# PREVOST

## CAMPAGNE DE RAPPEL

Cr08-12

DATE : OCTOBRE 2008	SECTION : 23-Accessoires
SUJET : REMPLACEMENT DE BOULONS FRAGILISÉS SUR LES TRAPPES DE SORTIE DE SECOURS

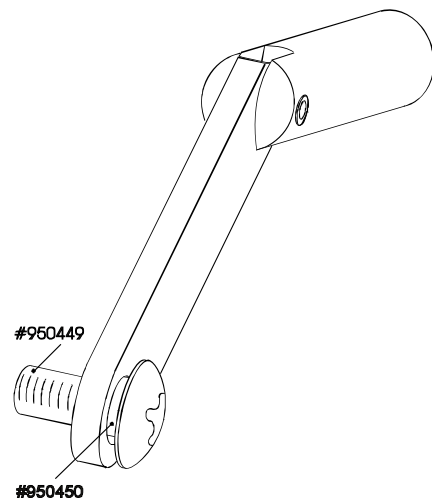
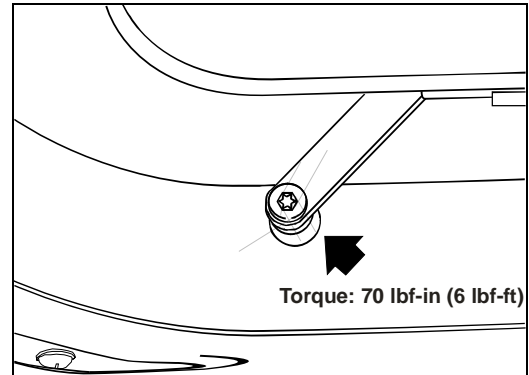
4. Insérer le boulon #950449 dans la bague de laiton #950450.
5. Insérer le boulon et la bague de laiton à travers le bras. Serre le boulon à la main dans la douille fileté.
6. Serrer à un couple de **70 lbf-po (6 lbf-pi)**. Utiliser un embout de type Torx T40. Ne pas mettre de Loctite™.

Lors du serrage final, afin de s'assurer d'un alignement adéquat, maintenir le bras au-dessus de la bague et contre la tête du boulon.
